Kontakt:
Centrala 34 - 88 - 400
Sekretariat Dyrektora 34 - 88 - 151
Fax 34 - 88 - 103
e-mail: szpital@swk.med.pl
http: www.swk.med.pl
znak pisma: TP.382.40.2019 BS

Koszalin, 27.05.2019 r.

dotyczy: przetarg nieograniczony nr TP.382.40.2018 BS – sprzęt medyczny jednorazowego użytku dla potrzeb Urologii i Bloków Operacyjnych, jednorazowych fartuchów higienicznych i ubrań chirurgicznych

Na podstawie art. 38 ust. 2 ustawy z dnia 29 stycznia 2004 roku Prawo zamówień publicznych (t.j. Dz.U.2018.1986) udzielam wyjaśnień na zadane pytania:

PYTANIE NR 9 dotyczy części nr 6, poz. 5

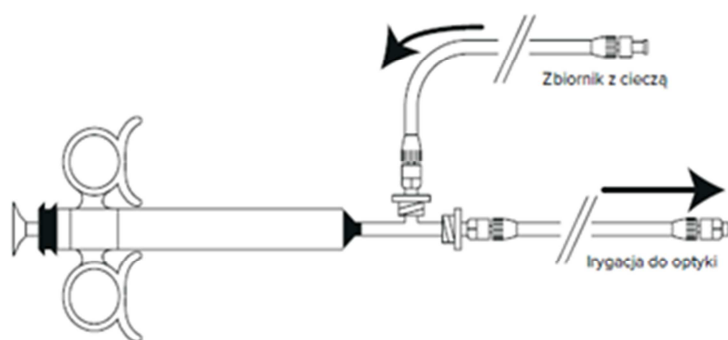
„Czy Zamawiający dopuści system pompujący jednorazowego przepływu stosowany podczas zabiegów RIRS, składający się z: strzykawki próżniowej 10ml, zaworu zwrotnego oraz drenów łączeniowych z regulowaną długością? System pozwala na bezproblemowe zwiększenie przepływu i poprawę widoczności podczas zabiegu, schemat systemu poniżej.

Zamawiający dopuszcza.
